长春市建设工程规划调整公示

公示编号：SF-2026-02

项目名称：包装制品生产项目二次规划调整

建设地址：长春市中韩(长春)国际合作示范区聚德大街以东

调整后规划总平面图

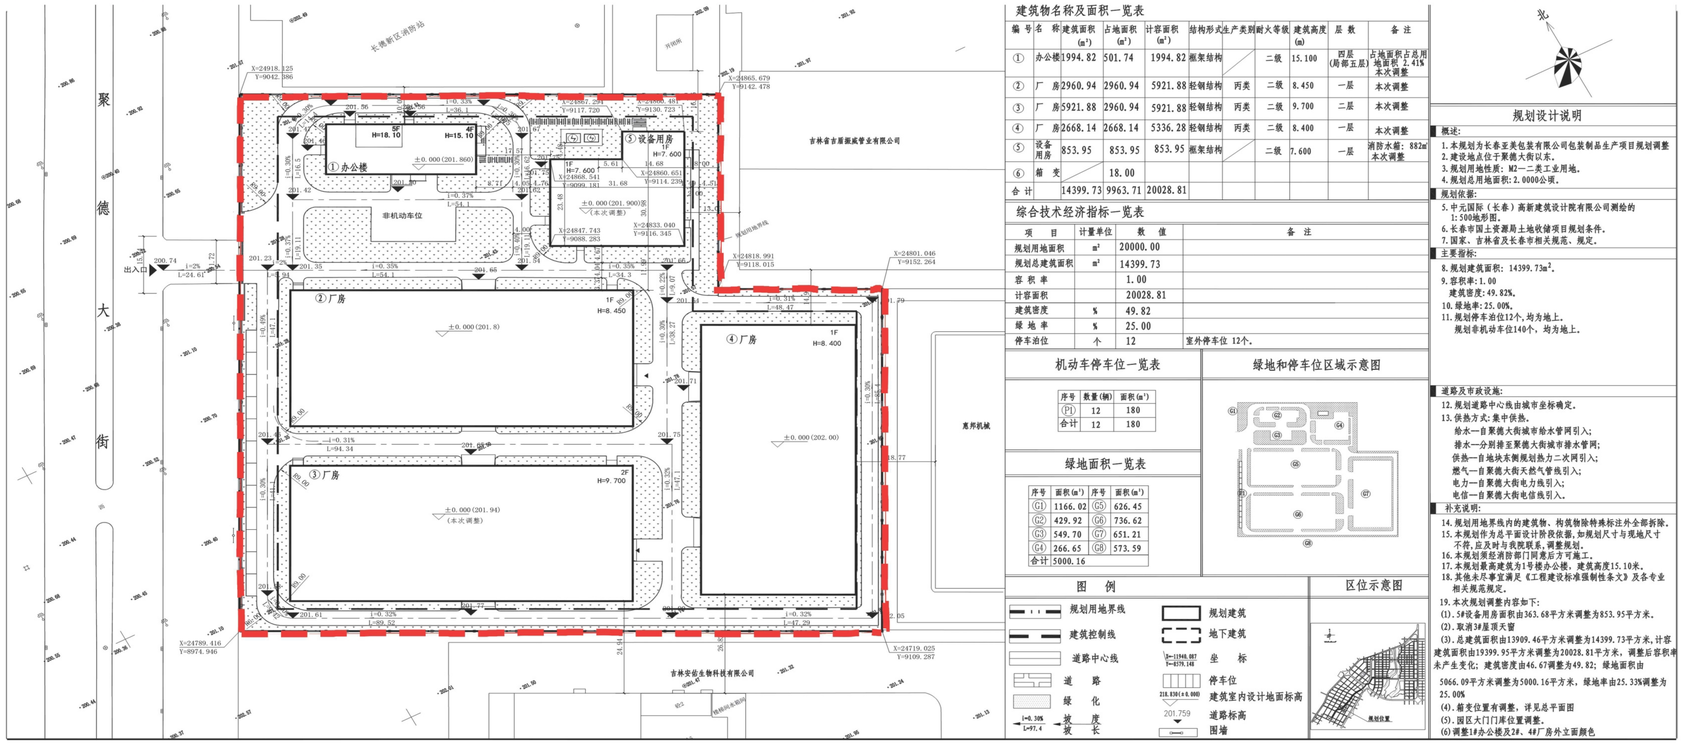
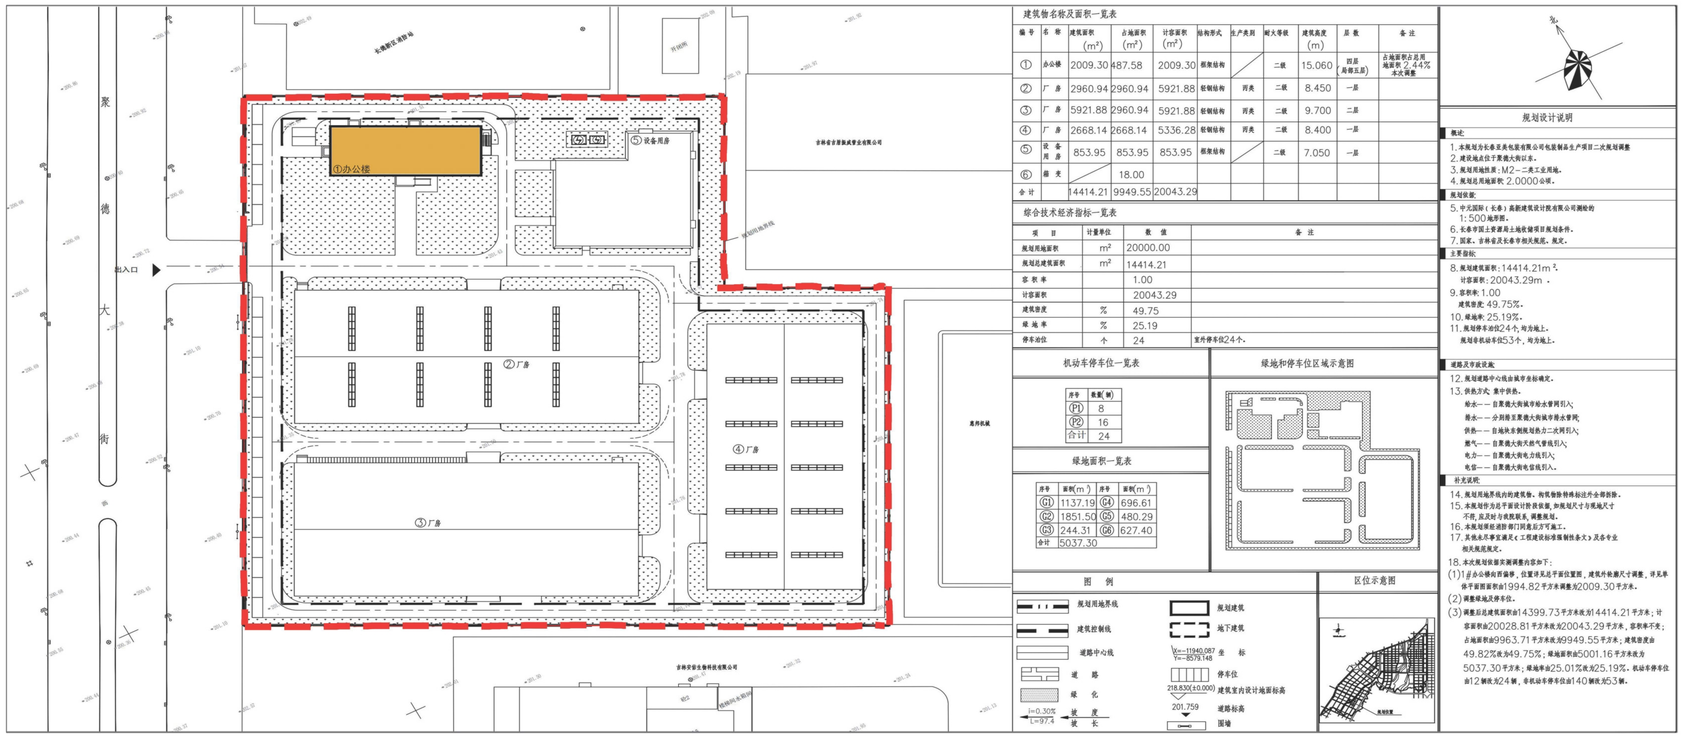
调整说明：1.1#办公楼向西偏移，位置详见总平面位置图，建筑外轮廓尺寸调整，详见单体平面图面积由1994.82平方米调整为2009.30平方米。

2.调整绿地及停车位。

3.调整后总建筑面积由14399.73平方米改为14414.21平方米；计容面积由20028.81平方米改为20043.29平方米，容积率不变；占地面积由9963.71平方米改为9949.55平方米；建筑密度由49.82%改为49.75%；绿地面积由5001.16平方米改为5037.30平方米；绿地率由25.01%改为25.19%。机动车停车位由12辆改为24辆，非机动车位由140辆改为53辆。

14. 规划用地界线内的建筑物、构筑物除特殊标注外全部拆除。
15. 本规划作为总平面设计阶段依据，如规划尺寸与现地尺寸不符，应及时与我院联系，调整规划。
16. 本规划须经消防部门同意后方可施工。
17. 其他未尽事宜请见《工程建设标准强制性条文》及各专业相关规范规定。
18. 本次规划调整实测调整内容如下：
(1) 1#办公楼向西偏移，位置详见总平面位置图，建筑外轮廓尺寸调整，详见单体平面图面积由1994.82平方米调整为2009.30平方米。
(2) 调整绿地及停车位。
(3) 调整后总建筑面积由14399.73平方米改为14414.21平方米；计容面积由20028.81平方米改为20043.29平方米，容积率不变；占地面积由9963.71平方米改为9949.55平方米；建筑密度由49.82%改为49.75%；绿地面积由5001.16平方米改为5037.30平方米；绿地率由25.01%改为25.19%。机动车停车位由12辆改为24辆，非机动车停车位由140辆改为53辆。
